## **MĚSTSKÁ ČÁST PRAHA - ČAKOVICE**

Věc: **Návrh Územního plánu hl. m. Prahy (Metropolitního plánu)**  
**Připomínky Městské části Praha-Čakovice**

**Připomínky Městské části Praha-Čakovice**

## CA/4 - Odstranění návrhu nového silničního spojení mezi Novými Čakovicemi/Třeboradicemi a Mírovicemi

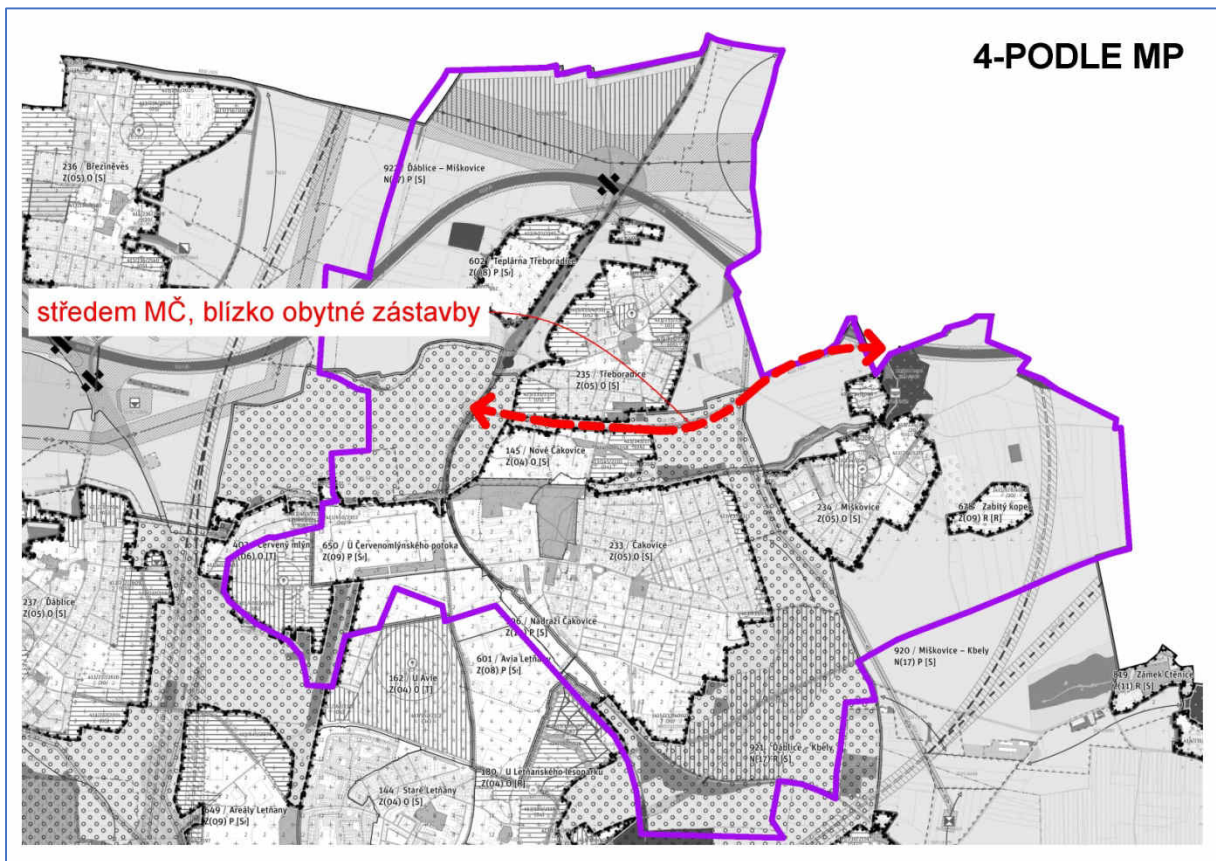
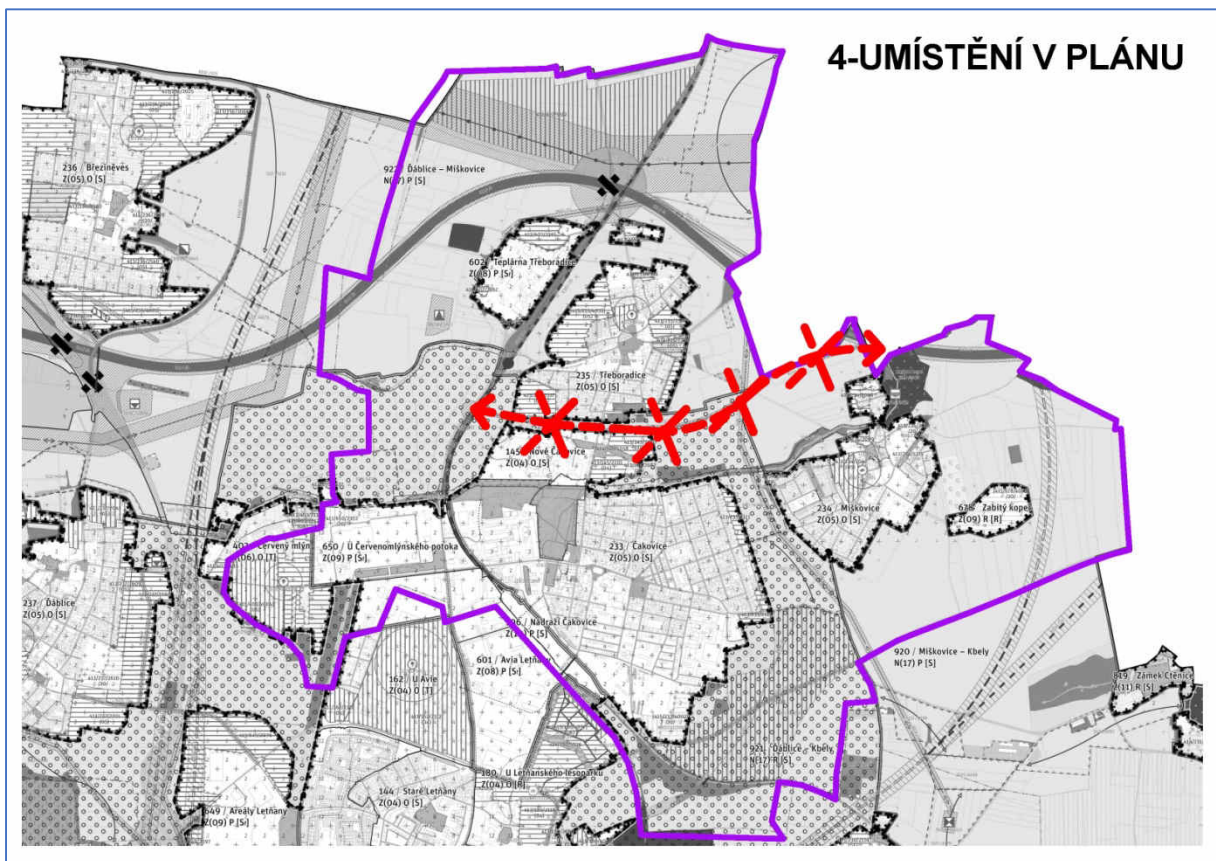
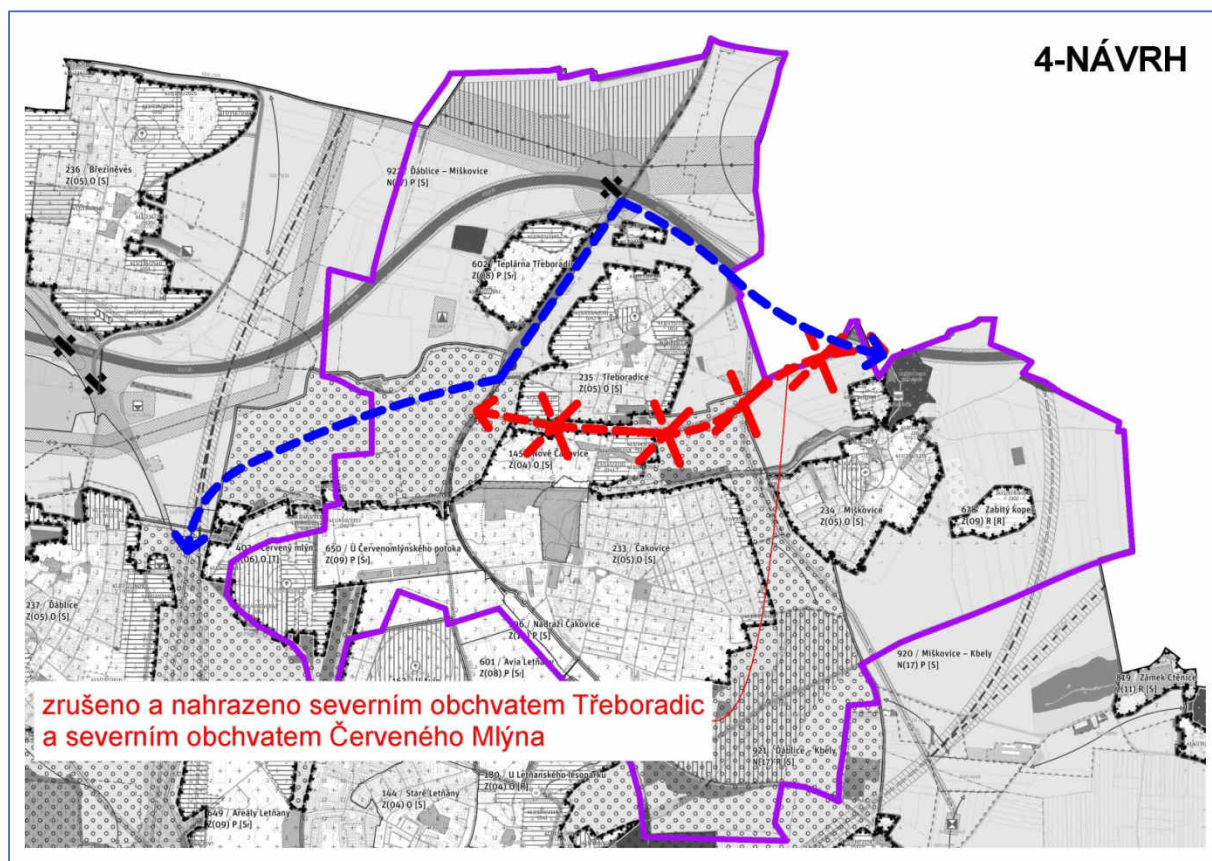
<b>Číslo připomínky</b>	CA/4
<b>Název připomínky</b>	Odstranění návrhu nového silničního spojení mezi Novými Čakovicemi/Třeboradicemi a Mírovicemi
<b>Druh připomínky</b>	Zásadní připomínka
<b>Označení dotčené lokality</b>	145/ Nové Čakovice 235 / Třeboradice 921 / Ďáblice – Kbely
<b>Podstata připomínky</b>	Požadavek na odstranění plochy pro novou komunikaci
<b>Text a zdůvodnění připomínky</b>	
<p><b>Městská část Praha-Čakovice požaduje odstranit navrhované plochy (liniové vedení) pro novou komunikaci (610/-/114 a 610/-/48), která má vést v úseku od komunikace Za Tratí (k.ú. Třeboradice), přes lokalitu Nové Čakovice ke komunikaci č. III/0101 v obci Veleň, místní část Mírovice.</b></p> <p>Tento návrh úzce souvisí se zásadní připomínkou městské části Praha-Čakovice číslo CA/1, kdy městská část Praha-Čakovice požaduje vytvořit novou komunikaci, která nahrazuje nově navrhovanou komunikaci 610/-/114.</p> <p>Městská část Praha-Čakovice zásadně nesouhlasí s umístěním dopravně významných komunikací v lokalitách 145 / Nové Čakovice, 235 / Třeboradice a 921 / Ďáblice-Kbely označených jako „610/-/114 ostatní dopravně významné komunikace Komunikační propojení Schoellerova – hranice Prahy (Mírovice) – návrh“ a „610/-/48 ostatní dopravně významné komunikace Komunikační propojení Za Tratí – Schoellerova v Čakovicích – návrh“ a s jejich zařazením mezi veřejně prospěšné stavby pod položkami „910-610/-/114 Komunikační propojení Schoellerova – hranice Prahy (Mírovice)“ a „910-610/-/48 Komunikační propojení Za Tratí – Schoellerova v Čakovicích“.</p> <p>Městská část Praha-Čakovice požaduje, aby výše uvedené komunikace byly vypuštěny z grafické i textové části (krycích listů) návrhu. Současně městská část Praha-Čakovice požaduje, aby z popisu lokality 145 / Nové Čakovice byl vypuštěn text "doplnění silničního spojení mezi Třeboradicemi, Novými Čakovicemi a Mírovicemi".</p> <p>Navržené komunikace by zásadně negativně ovlivnily stávající klidové oblasti, zejména lokalitu 145 / Nové Čakovice a jižní okraj lokality 235 / Třeboradice, a narušily i cílový charakter a využití lokality 921 / Ďáblice-Kbely, konkrétně pak nově vytvořenou rekreační plochu. Komunikační propojení, které má zřetelně tranzitní účel, je navrženo do rekreační, resp. obytné lokality s nejvyšší hustotou obyvatel z celé městské části, kde by dále zvýšilo již nyní značné a v některých případech nadlimitní zatížení obyvatel hlukem a dalšími negativními dopady provozu.</p> <p>Záměr vzniku nové komunikace je také v přímém rozporu s projektem městské části Praha-Čakovice „Relaxpark Třeboradické korzo“, který v lokalitách 145 / Nové Čakovice a 235 / Třeboradice vytváří sportovně-relaxační doplňkové využití k jinak převážně rezidenční funkci v území.</p>

Uvedené negativní dopady přitom nejsou vyváženy odpovídajícími přínosy pro dopravně přetížené části Miškovic a Čakovic. Je totiž nutno předpokládat, že hlavní tranzitní dopravní proudy ze Středočeského kraje směřují přes Miškovice do Kbel na Semilskou ulici (viz související připomínka číslo CA/2) a přes k.ú. Třeboradice komunikací Za Tratí na komunikaci Kosteleckou (viz související připomínka číslo CA/1).

Navržené komunikační propojení by jako výrazně tranzitní dopravní cesta oddělilo od sebe tři historická sídla tvořící městskou část Praha-Čakovice. Vytvořilo by tak zásadní a zcela nevhodnou bariéru elementárním komunikačním vazbám, které v současnosti mezi historickými částmi městské části existují, a poškodilo by rekreační potenciál v lokalitě 145 / Nové Čakovice.

## CA/5 - Železniční zastávka Praha-Čakovice Zámecký park

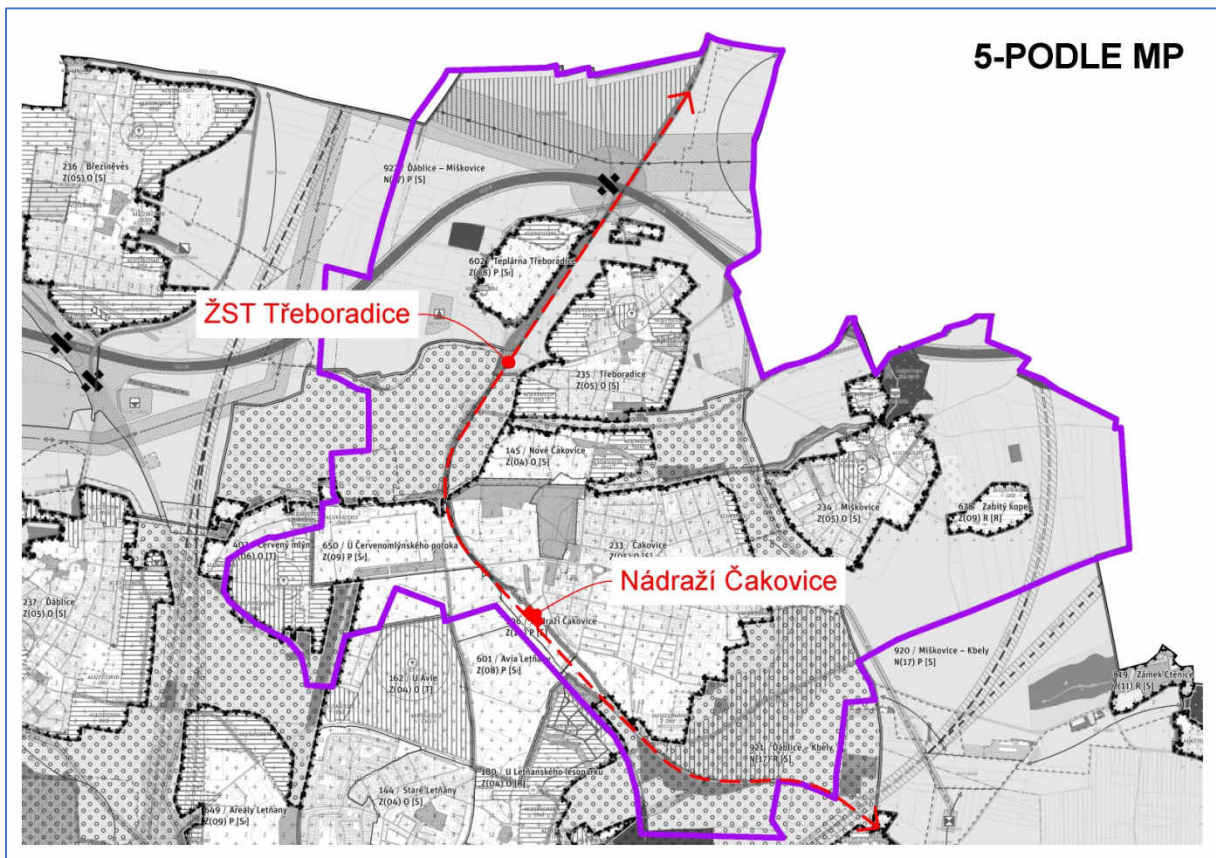
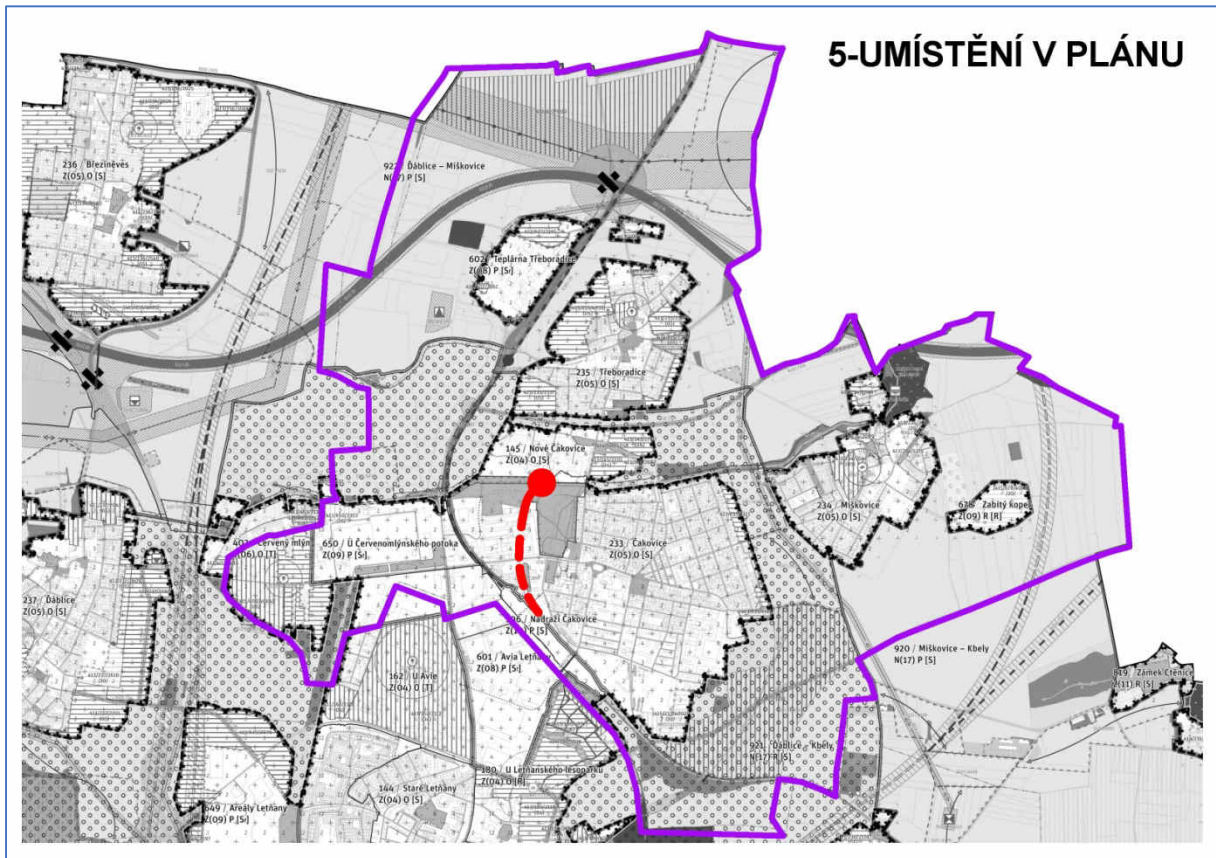
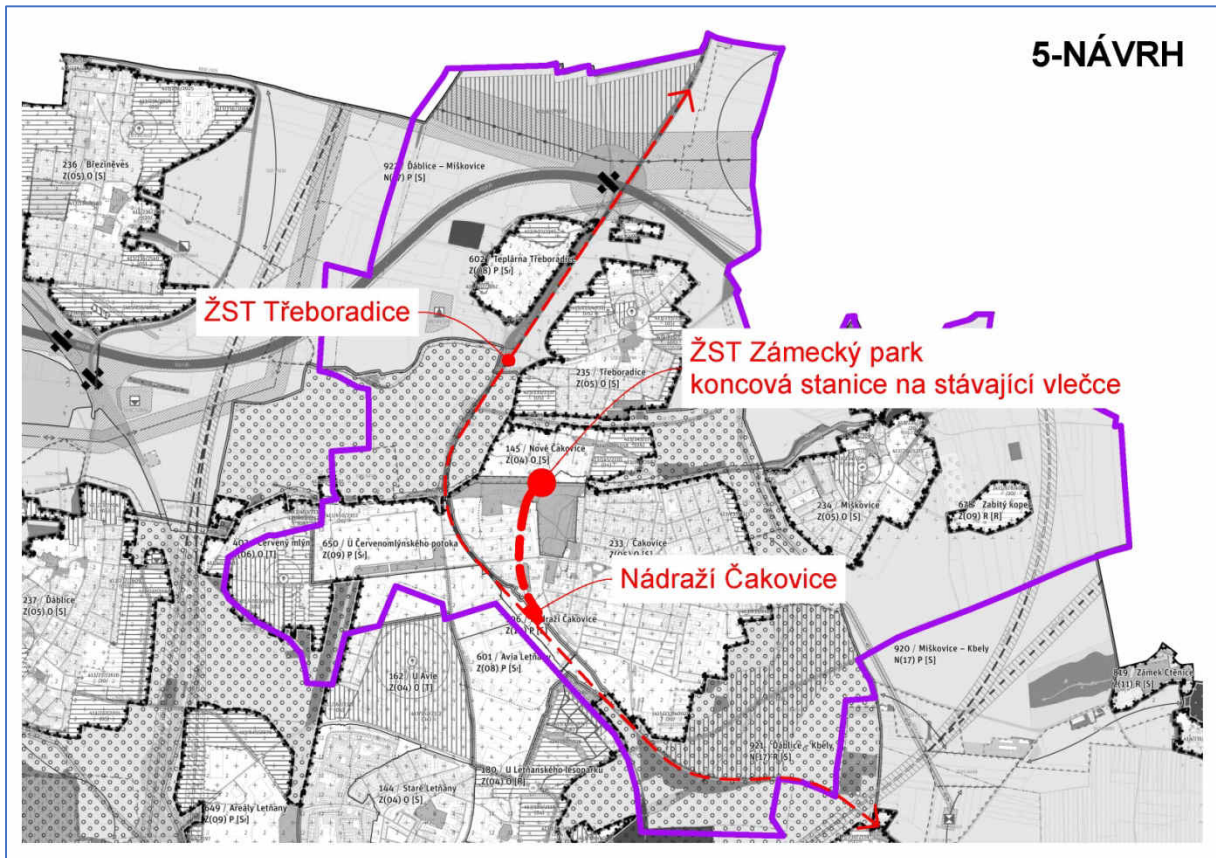
<b>Číslo připomínky</b>	CA/5
<b>Název připomínky</b>	Železniční zastávka Praha-Čakovice Zámecký park
<b>Druh připomínky</b>	Zásadní připomínka
<b>Označení dotčené lokality</b>	233 / Čakovice
<b>Podstata připomínky</b>	Požadavek na vytvoření plochy pro vznik nové železniční zastávky
<b>Text a zdůvodnění připomínky</b>	
<p>Městská část Praha-Čakovice požaduje doplnit plochu pro novou železniční zastávku Praha-Čakovice Zámecký park v lokalitě 233 / Čakovice na železniční vlečce v areálu bývalého cukrovaru. Městská část Praha-Čakovice dále požaduje, aby tato železniční zastávka byla zařazena do Metropolitního plánu jako veřejně prospěšná stavba.</p> <p>Tento návrh vychází z dlouhodobě připravovaného projektu městské části Praha-Čakovice, který souvisí s rozvojem metropolitní železniční dopravy. Projekt rozvoje metropolitní železniční linky S34 je zároveň přímo podporován městskou částí Praha 19 a městskou částí Praha-Satalice. Zastávka výrazně zlepší pěší dostupnost na železniční zastávku pro několik tisíc obyvatel z lokalit 233 / Čakovice a 145 / Nové Čakovice. Doprava bude vedena po stávající vlečce a záměr má předpokládaný pozitivní vliv na budoucí revitalizaci brownfieldu bývalého cukrovaru nacházejícího se v lokalitě 233 / Čakovice. Zastávka je navrhována na kusé koleji bez obratiště pro vratné soupravy. Aktuální projekt zahrnuje revitalizaci stávající jednokolejné neelektrifikované vlečky a výstavbu nástupiště s propojovacím chodníkem do Čakovického zámeckého parku, kde je existující síť pěších komunikací vedoucích do rezidenčních zón v lokalitě 145 / Nové Čakovice a 233 / Čakovice. Předpokládaný interval osobních vlaků je do doby revitalizace železniční trati č. 070 60 minut v pracovní dny a nepravidelně o víkendech a dále 30 minut v pracovní dny a 60 minut o víkendech po provedení plánované revitalizace železniční trati č. 070. Obsluha vlaků se předpokládá vratnými soupravami řady 813.1 dopravcem KŽC Doprava.</p>

## CA/6 - P+R parkoviště u železniční zastávky Praha-Třeboradice

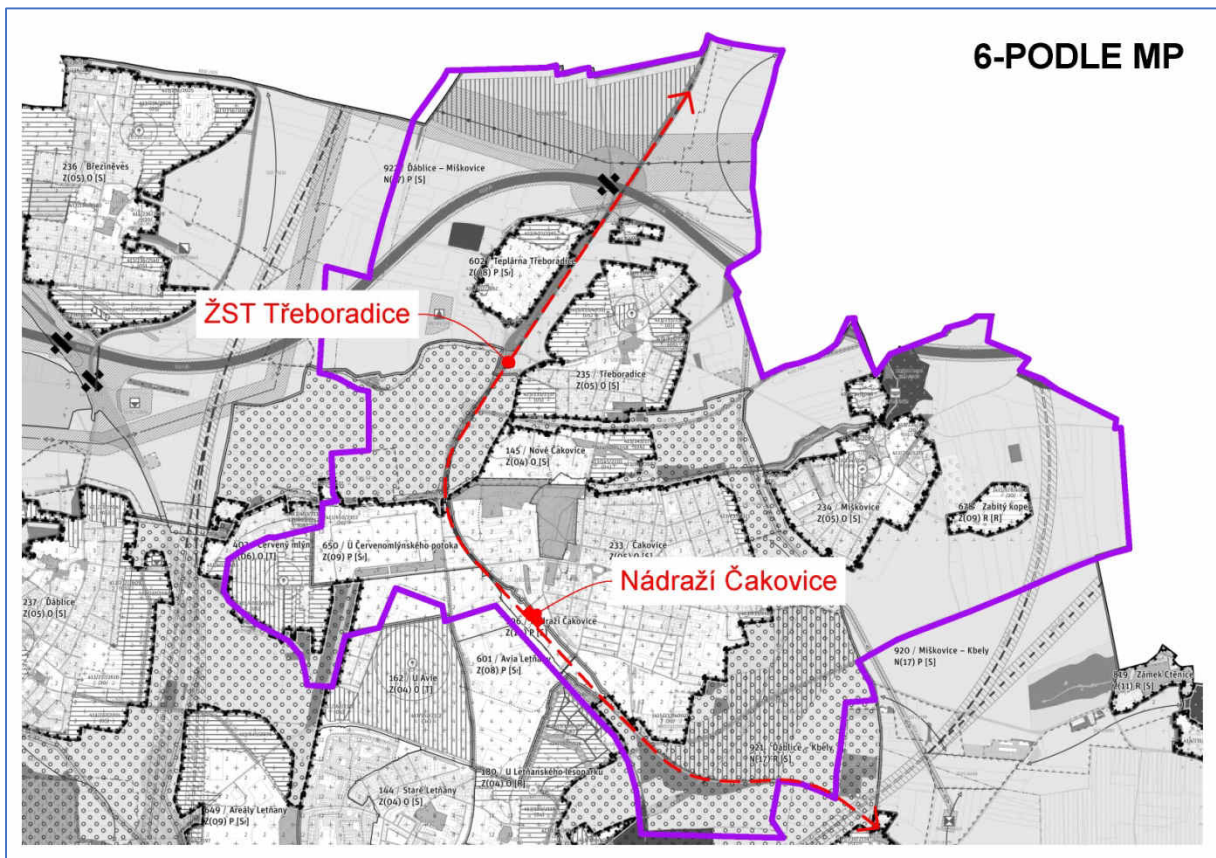
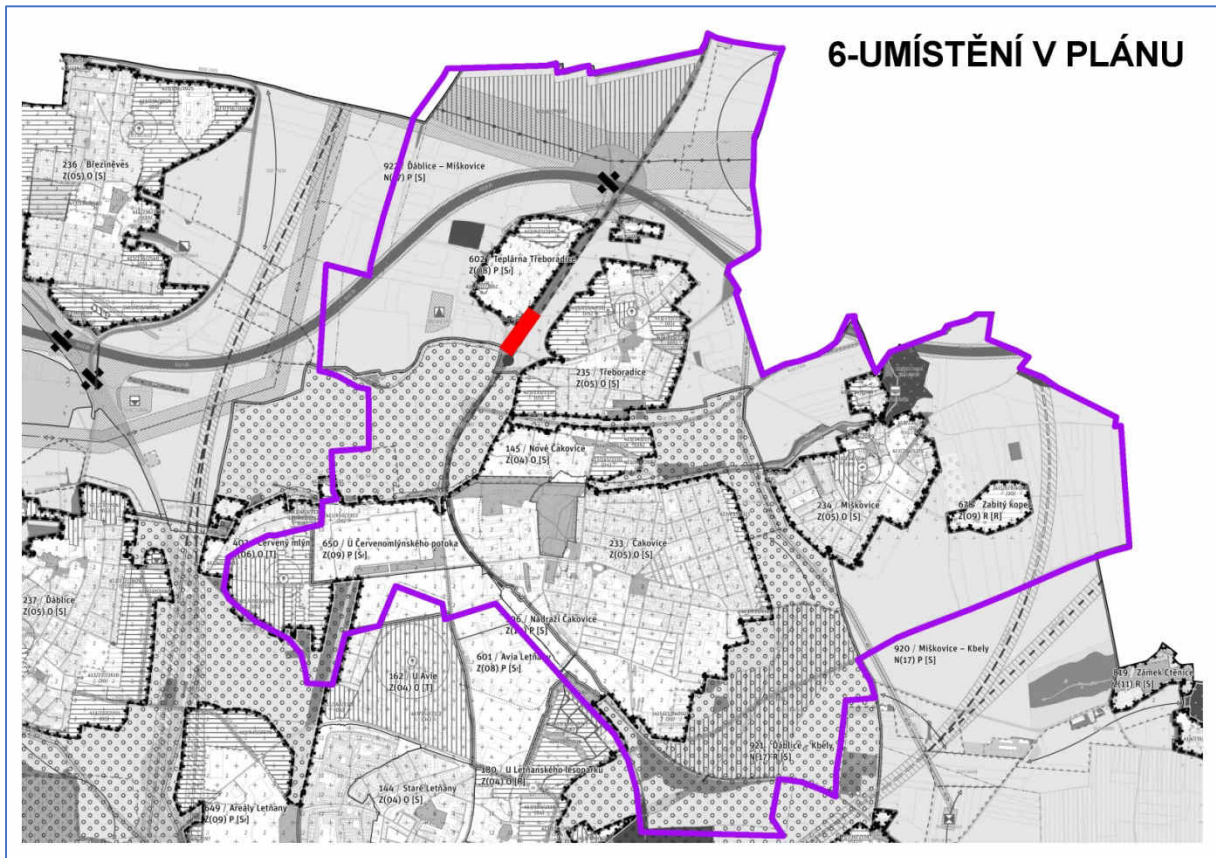
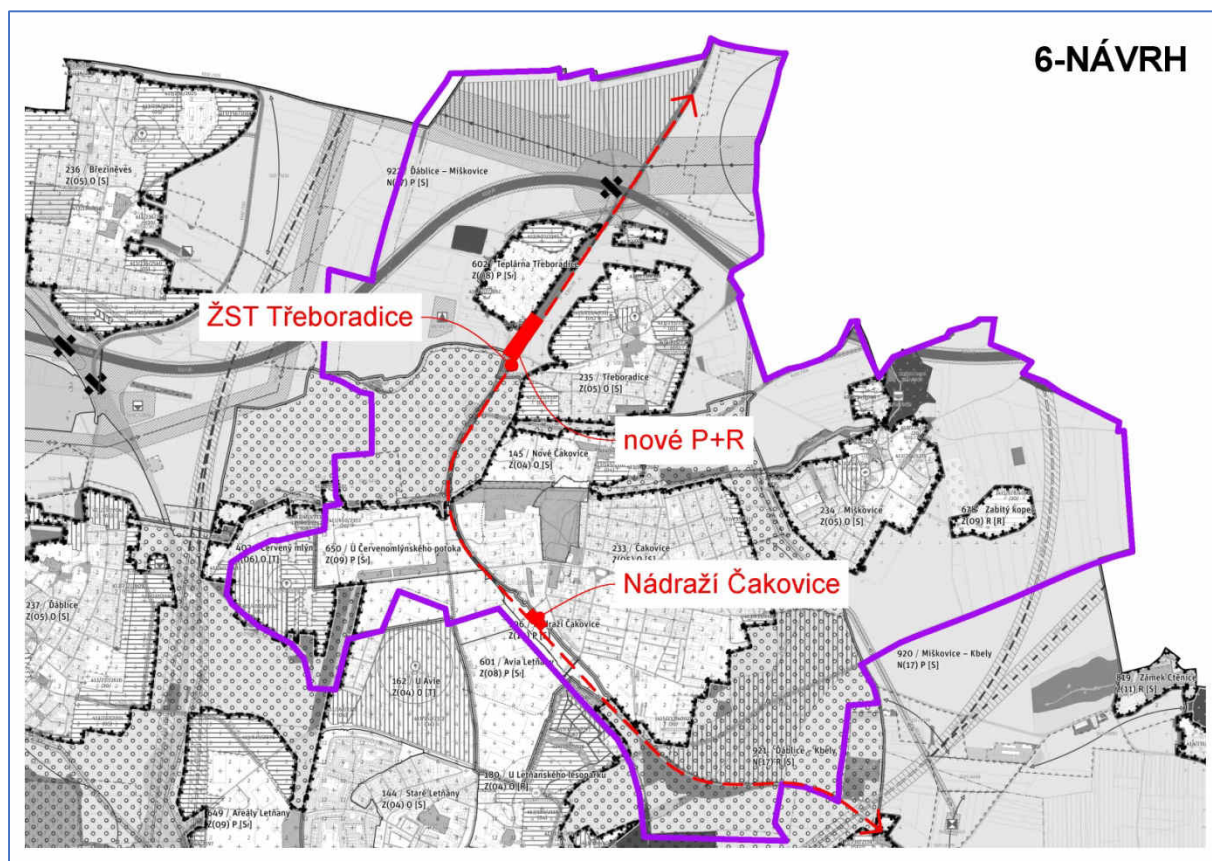
<b>Číslo připomínky</b>	CA/6
<b>Název připomínky</b>	P+R parkoviště u železniční zastávky Praha-Třeboradice
<b>Druh připomínky</b>	Zásadní připomínka
<b>Označení dotčené lokality</b>	922 / Ďáblice - Miškovice
<b>Podstata připomínky</b>	Požadavek na vytvoření plochy pro P+R parkoviště u nové železniční zastávky Praha-Třeboradice
<b>Text a zdůvodnění připomínky</b>	
<p><b>Městská část Praha-Čakovice požaduje doplnit plochu pro vznik P+R parkoviště o minimální kapacitě 500 míst u navrhované železniční zastávky Praha-Třeboradice v lokalitě 922 / Ďáblice - Miškovice. Městská část Praha-Čakovice dále požaduje, aby toto parkoviště bylo zařazeno do Metropolitního plánu jako veřejně prospěšná stavba.</b></p> <p>Tento návrh vychází ze skutečnosti, že po přilehlé komunikaci Za Tratí je vedena tranzitní doprava ze Středočeského kraje. Zároveň je připravována revitalizace železniční trati č. 070 (ze strany Správy železniční dopravní cesty), která v daném úseku předpokládá dvojkolejnou elektrifikovanou trať s častější intervalovou dopravou. Projektovaný interval osobních vlaků je ve všední dny 30 minut. Podpůrným argumentem je skutečnost, že toto P+R parkoviště by bylo pro cestující nejbližší tranzitnímu směru při cestě individuální automobilovou dopravou. V okolních obcích Středočeského kraje se železniční trať č. 070 nachází mimo hlavní tranzitní silniční komunikace, a tedy výstavba P+R parkovišť v místě zasávek v těchto obcích bude vždy pro cestující využívající individuální dopravu méně výhodná. Navrhované P+R parkoviště se bude nacházet mimo rezidenční zóny a bude tak mít minimální negativní vliv na obyvatele.</p>
